建设项目征询公众意见牌

根据不动产权证权利人名称变更，该项目建设单位由佛山市顺德区容桂土地发展有限公司变更为佛山市顺德区容桂碧湖置业发展有限公司。

变更前的5栋 消防站 5-K-5-A 轴立面图

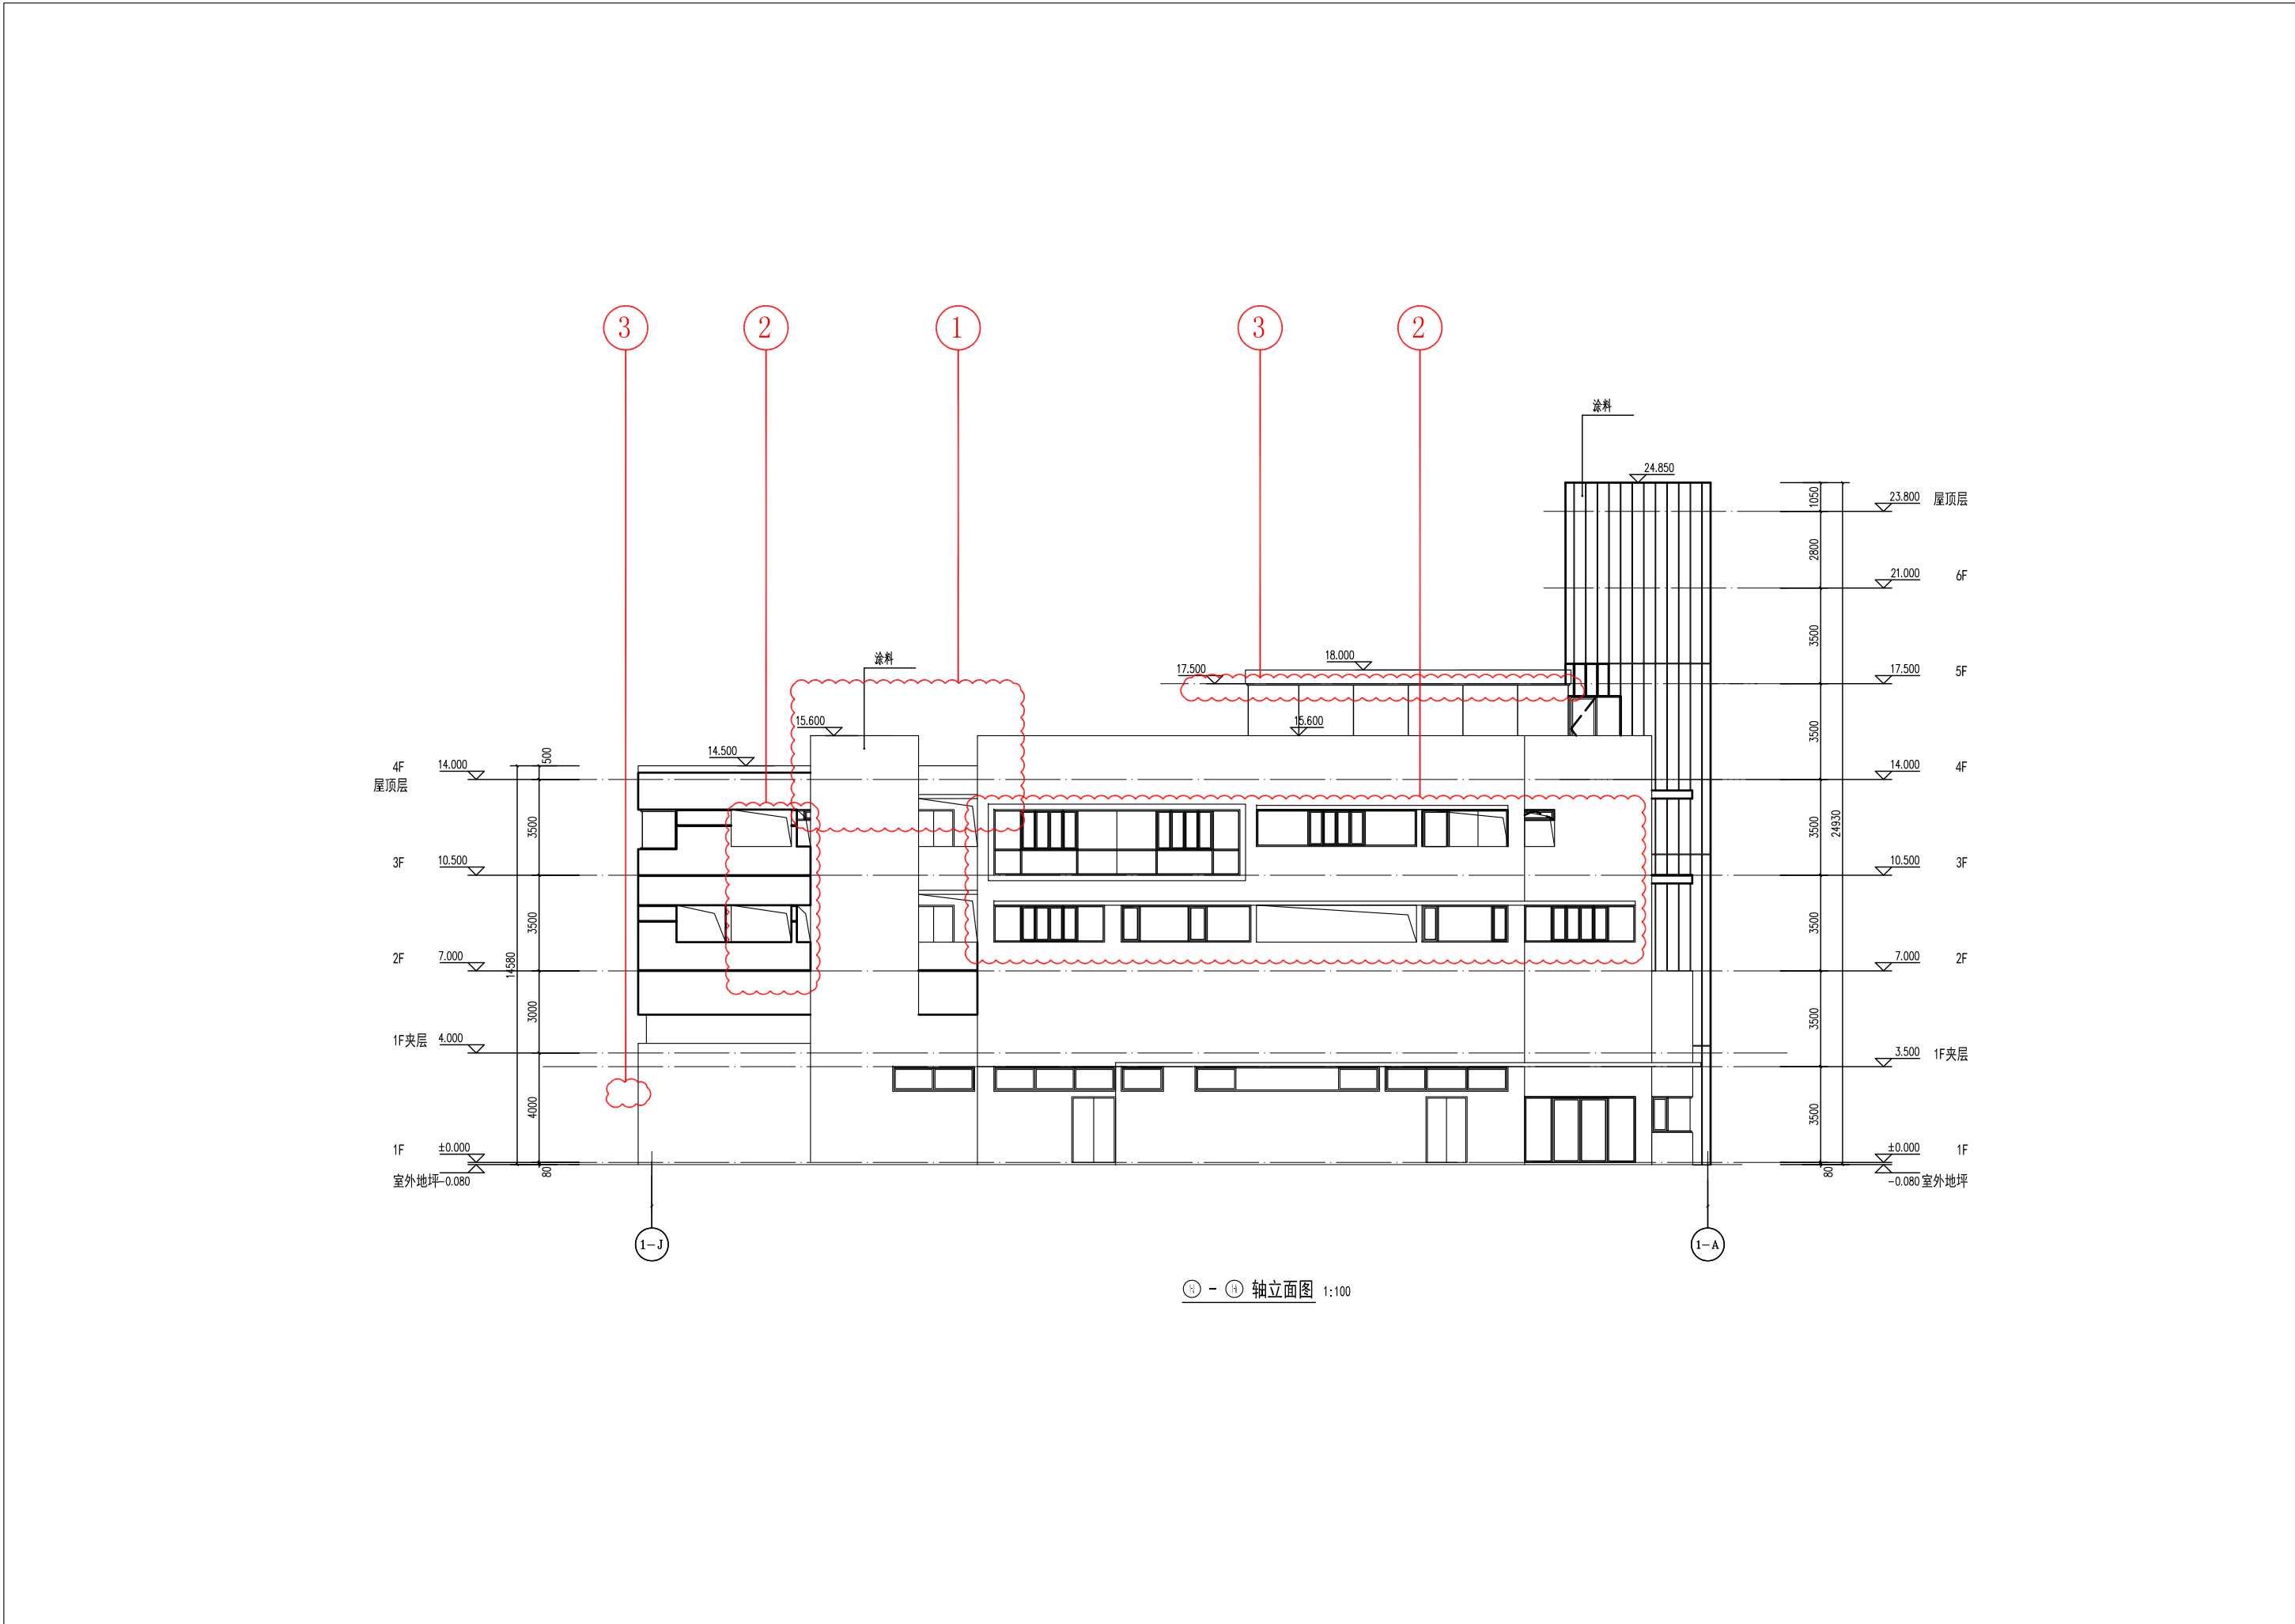
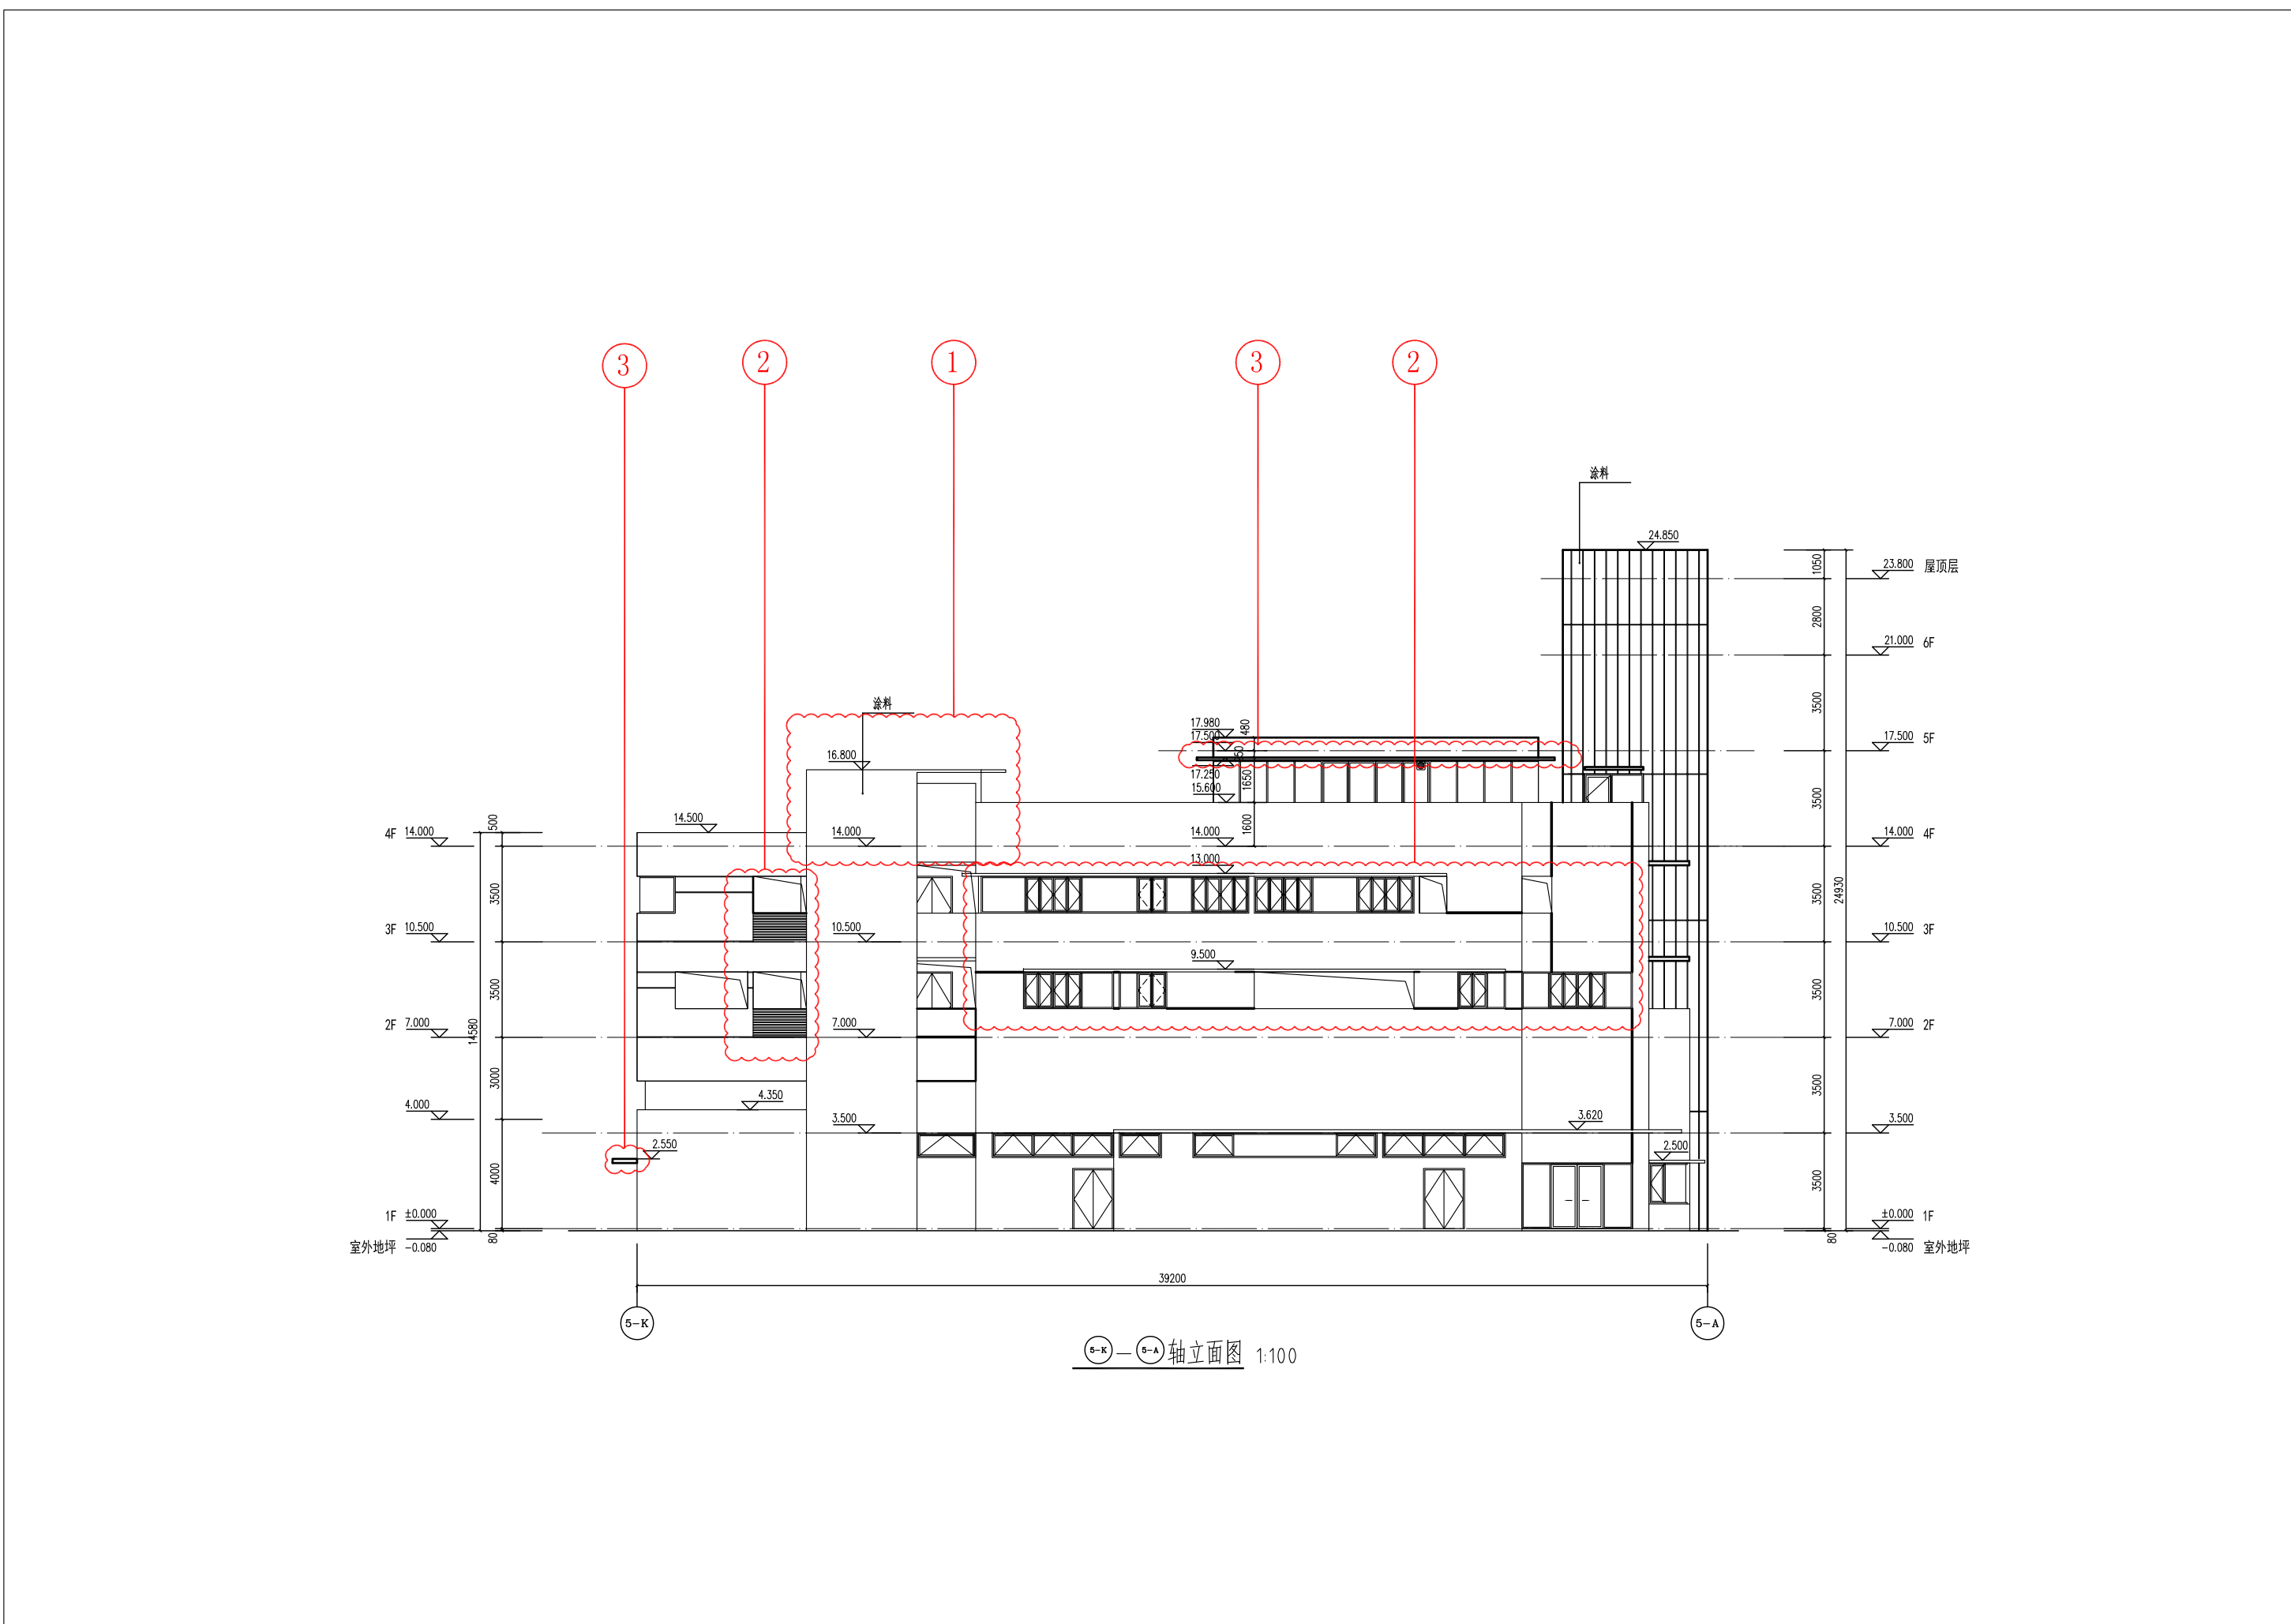
- 1.增加梯屋顶。
- 2.外立面窗删减调整。
- 3.外立面雨棚调整。
